bouwplaats Priesterstraat 7 B-9600 Ronse

optie B

**schetsontwerp**  
**31 augustus 2018**  
**schaal 1/100**

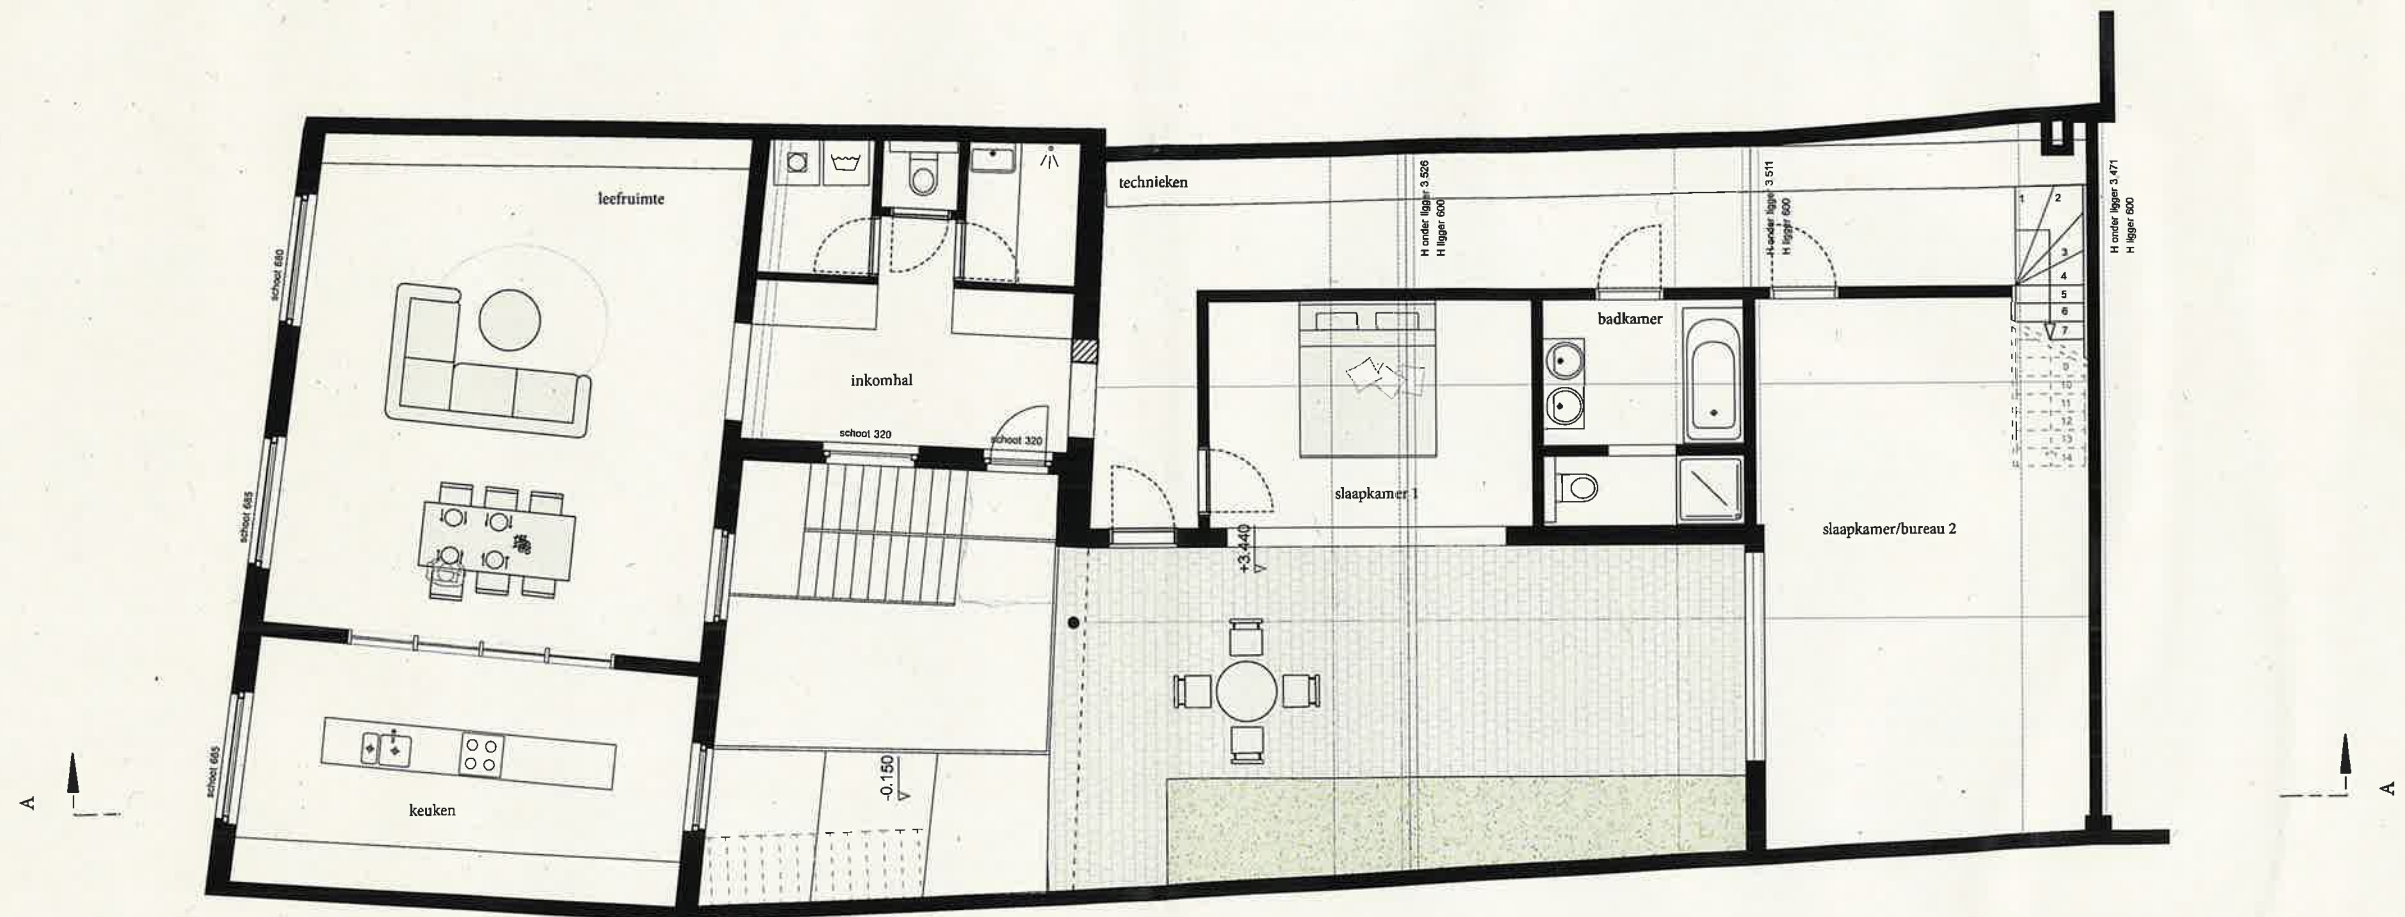
- Er wordt een lange gang gecreëerd
- weinig privacy in de slaapkamer van de ouders
- trap naar zolder voorraan plaatsen in patio om afzonderlijk van woning te functioneren.
- passerelle van keuken naar terras zorgt ervoor dat de volledig patio bijna volledig dichtgebouwd is.
- grootte van toilet ok?
- in de grote slaapkamer op +1 is er enkel een daklicht
